Réponses à la deuxième série de questions et commentaires
pour la variante au projet à 735 kV de la
Chamouchouane–Bout-de-l'Île
sur les territoires du Saguenay–Lac-Saint-Jean, de la Mauricie,
de Lanaudière, des Laurentides, de Laval et de Montréal
par Hydro-Québec TransÉnergie

Le 18 septembre 2014

Projet à 735 kV de la Chamouchouane-BDI
Variante poste Judith-Jasmin

**Écosystèmes prioritaires
 et boisés d'intérêt métropolitain**

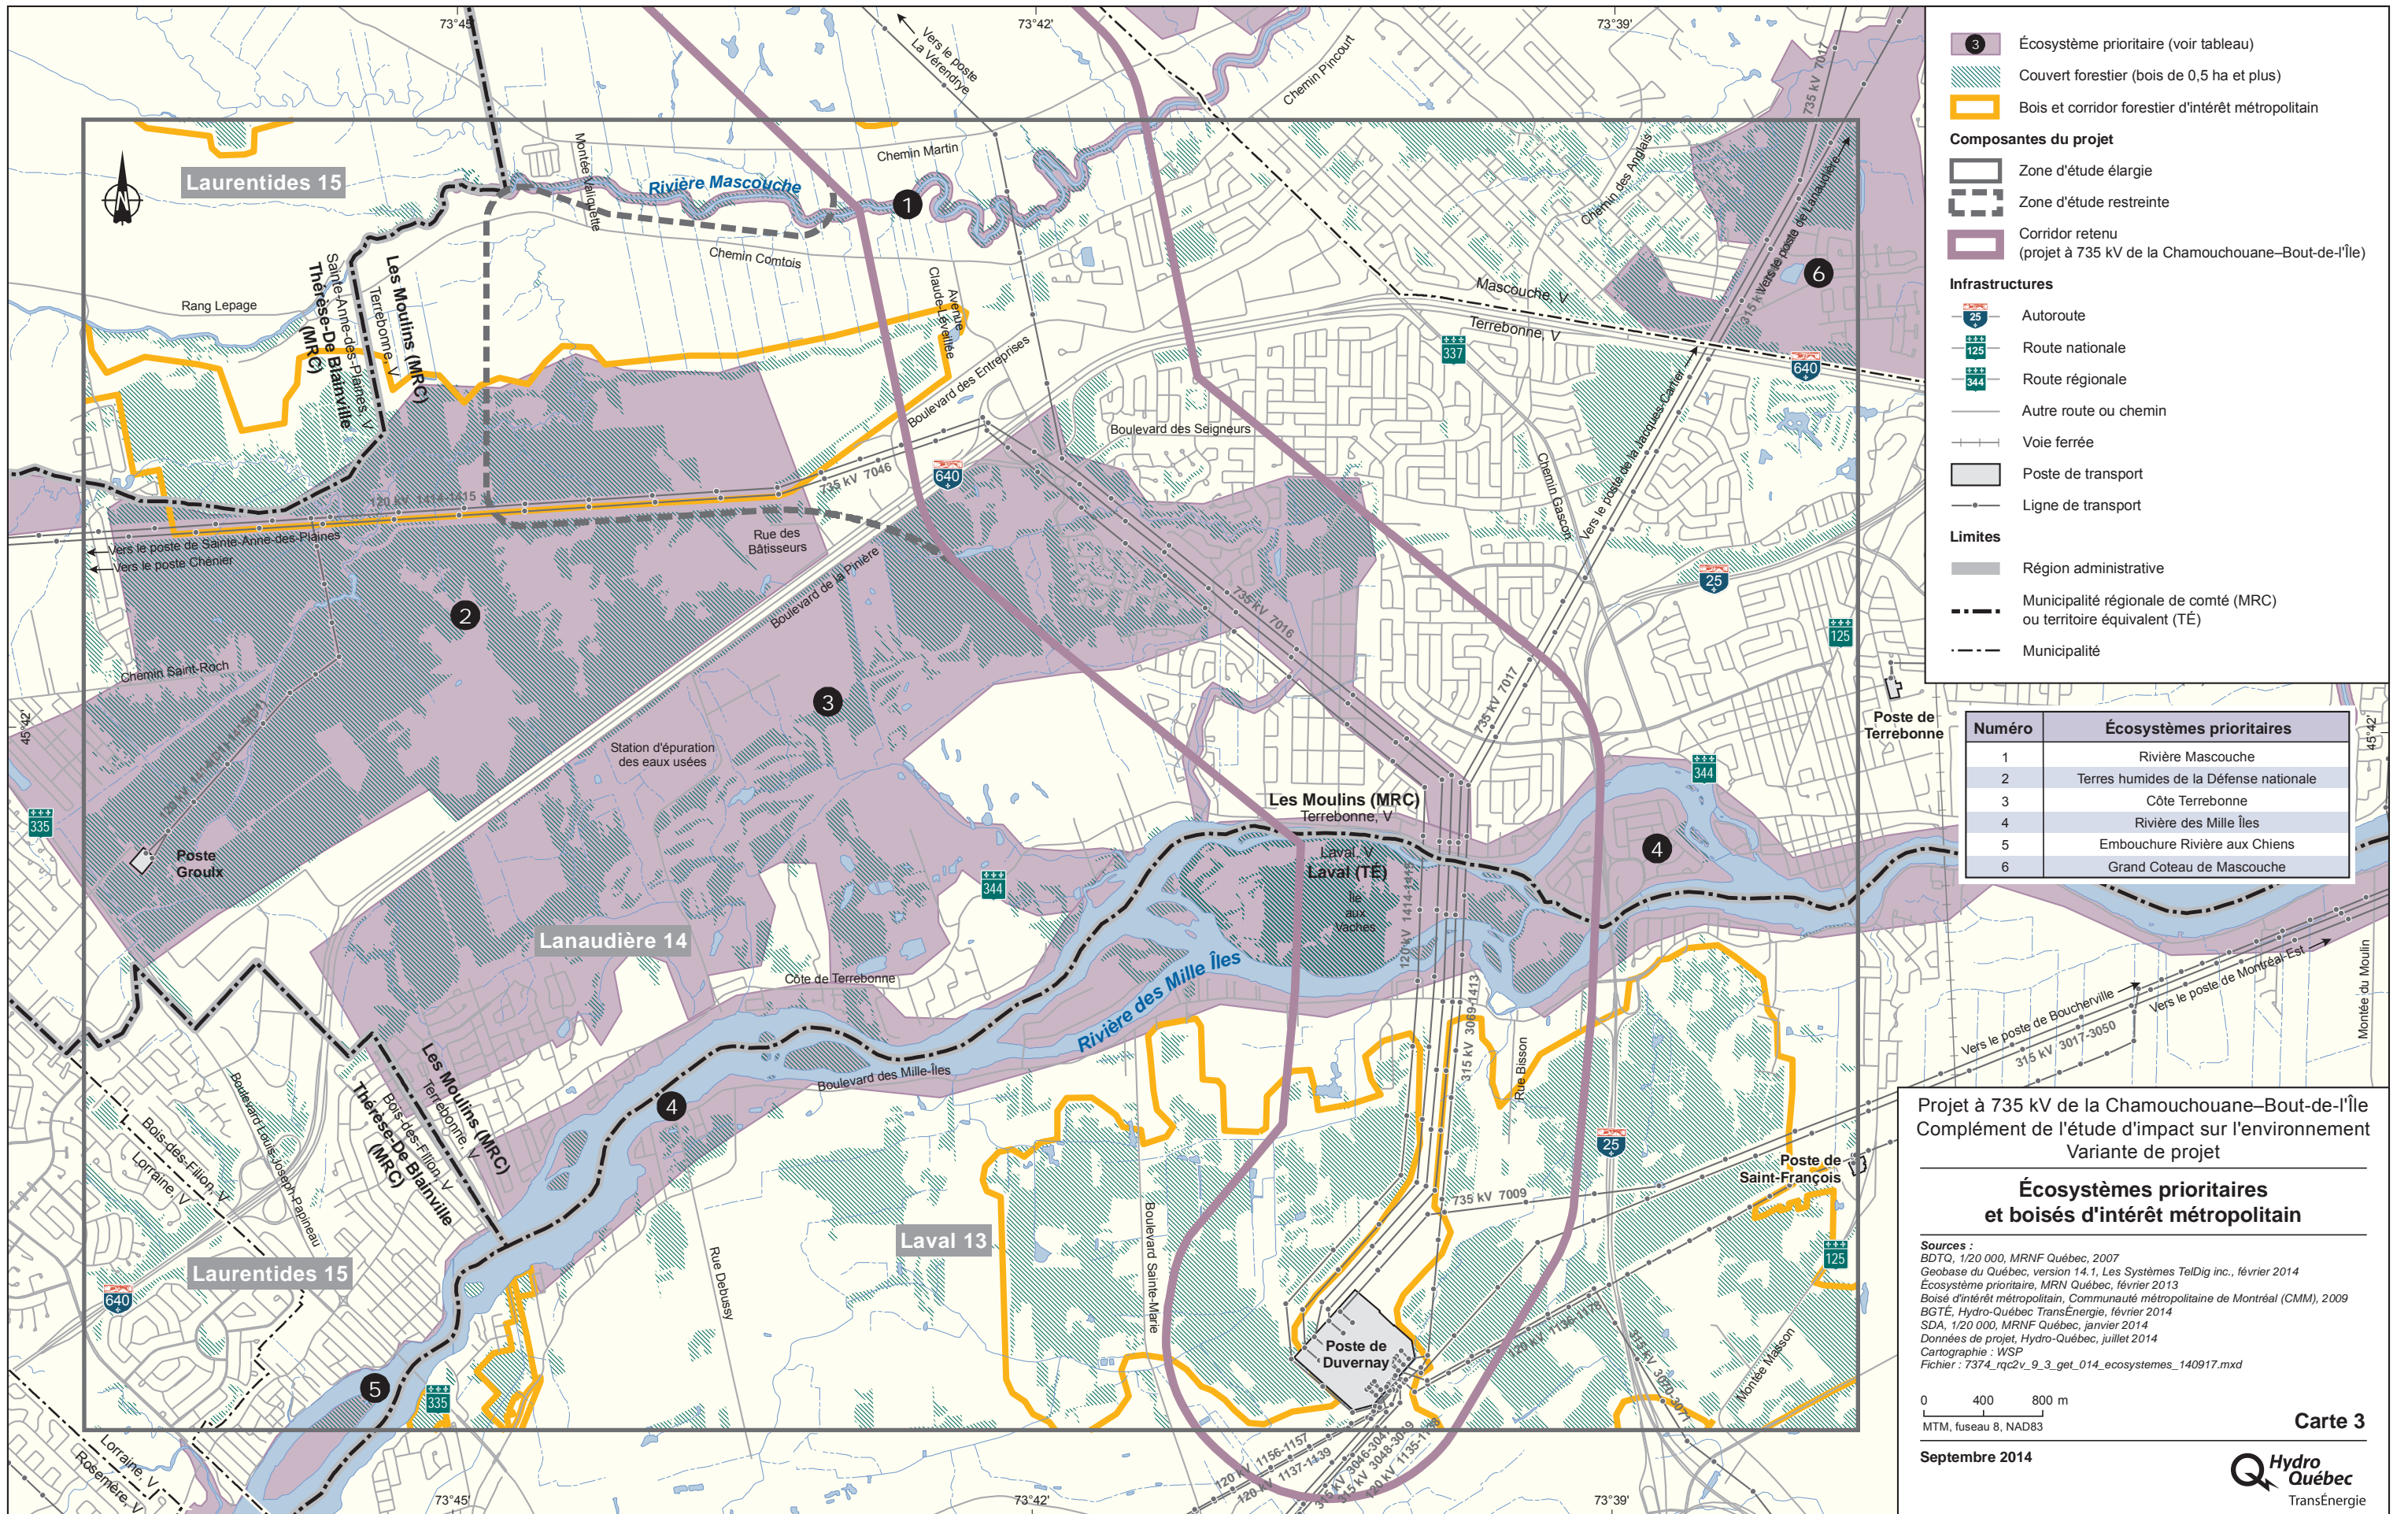
QC2V-9 Le ministère des Affaires municipales et de l'Occupation du territoire (MAMOT) est d'avis que le document complémentaire portant sur la variante présente bien l'objectif du Plan métropolitain d'aménagement et de développement (PMAD) de protéger 17 % du territoire du Grand Montréal et l'identification des bois et corridors forestiers comme moyen d'y arriver. Cependant, la carte 3-2 identifie les « boisés d'intérêt métropolitain », or ceux-ci correspondent plutôt à l'ensemble du couvert forestier identifié au PMAD et non aux bois et corridors forestiers d'intérêt métropolitain.

Réponse : La carte 3-2 représentait en effet le couvert forestier complet dans la zone d'étude, sans illustrer les bois et corridors forestiers d'intérêt métropolitain identifiés par le PMAD. Cette carte a donc été révisée pour illustrer les bois et corridors forestiers d'intérêt métropolitain. Il s'agit de la carte 3 du présent document.
